Mission régionale d'autorité environnementale
ÎLE-DE-FRANCE

**Avis délégué
sur le projet de requalification d'une ancienne
friche ferroviaire en un quartier mixte à Saint-
Denis (93)**

N° 016888/A P
du 14/08/2026

Illustration 6: Localisation des points acoustiques lors de la campagne de 2019 et de 2023 (source : étude d'impact, p.156)

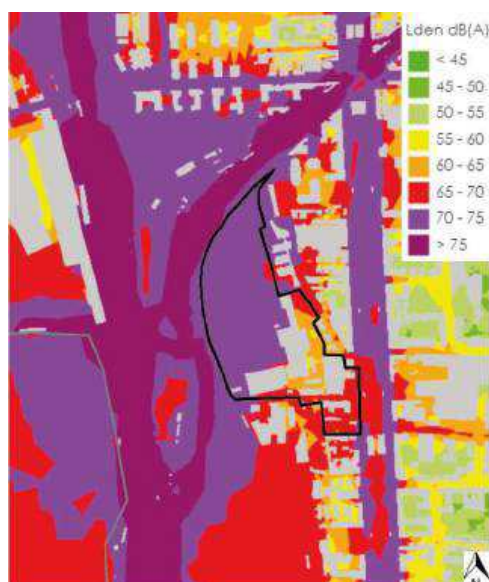
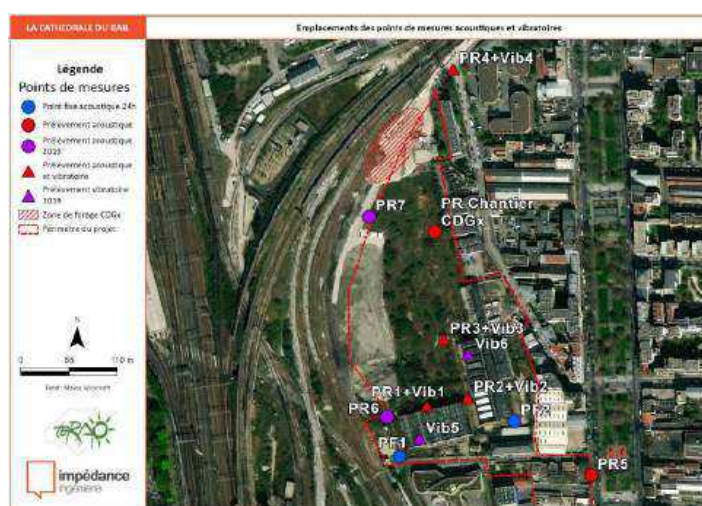
Malgré l'ajout du CDG Express, l'étude conclut à une hausse limitée (+1 à 2 dB(A)) et met en avant l'éloignement des voies. Toutefois, plusieurs façades donnant sur l'avenue du Président Wilson demeureront exposées à des niveaux LAeq⁵ compris entre 67 et 72,5 dB(A) le jour et 60 à 65 dB(A) la nuit, correspondant à une ambiance sonore non modérée. Surtout, **l'exposition de la future crèche n'est aucunement étudiée**, alors qu'il s'agit d'un équipement sensible. Par ailleurs, l'absence de cartes de modélisation des niveaux de bruit selon les indicateurs Lden et Ln⁶ **pour l'état futur** empêche d'évaluer les impacts sanitaires réels selon les repères OMS.

L'étude n'analyse **aucune disposition d'urbanisme ou d'architecture préventive** (orientation des logements/bi-orientation, disposition des pièces de vie). La réponse repose uniquement sur le renforcement de l'isolation et la double peau. Ces mesures de protection passive **ne protègent ni les espaces extérieurs** (cours, balcons, cheminements), **ni le confort intérieur fenêtres ouvertes**, une lacune critique face à la multiplication des canicules.

Le suivi prévu se limite à une analyse des permis de construire, sans prévoir de mesures acoustiques spécifiques après réalisation du projet afin de vérifier l'efficacité réelle des dispositifs retenus. Au regard des niveaux sonores déjà élevés sur le site, de la présence d'établissements sensibles et de la création de nombreux logements, il apparaît nécessaire de compléter cette démarche par des mesures de contrôle in situ et de mieux démontrer le confort acoustique des futurs logements, notamment fenêtres ouvertes, établissements accueillant des publics sensibles et espaces extérieurs.

Par ailleurs, et alors que le projet prend place en bordure de voies ferrées, l'étude d'impact ne comporte pas d'analyse des bruits émergents, indispensable pour caractériser les émergences sonores⁷ liées au passage, freinage ou klaxon des trains (indicateurs acoustiques événementiels (Lamax⁸ notamment), qui peuvent induire des niveaux de bruit ponctuels beaucoup plus élevés que le niveau de bruit ambiant (qui est une moyenne) et très gênants pour les futurs occupants du site.

- compléter l'état initial acoustique par des mesures représentatives permettant de mieux caractériser l'exposition des secteurs sensibles comme la crèche, ainsi les modélisations acoustiques afin d'évaluer l'exposition des façades et des logements situés aux différents niveaux, en tenant compte de leur orientation ;
- renforcer les mesures définies pour limiter l'exposition des futurs occupants du site au regard des valeurs recommandées par l'OMS et définir des mesures de suivi acoustique permettant de vérifier l'efficacité réelle des dispositifs de réduction des nuisances pendant toute la durée du projet ;
- prendre en compte, tant dans l'analyse de l'état initial que des incidences, les bruits émergents liés à la circulation ferroviaire et définir des mesures le cas échéant.
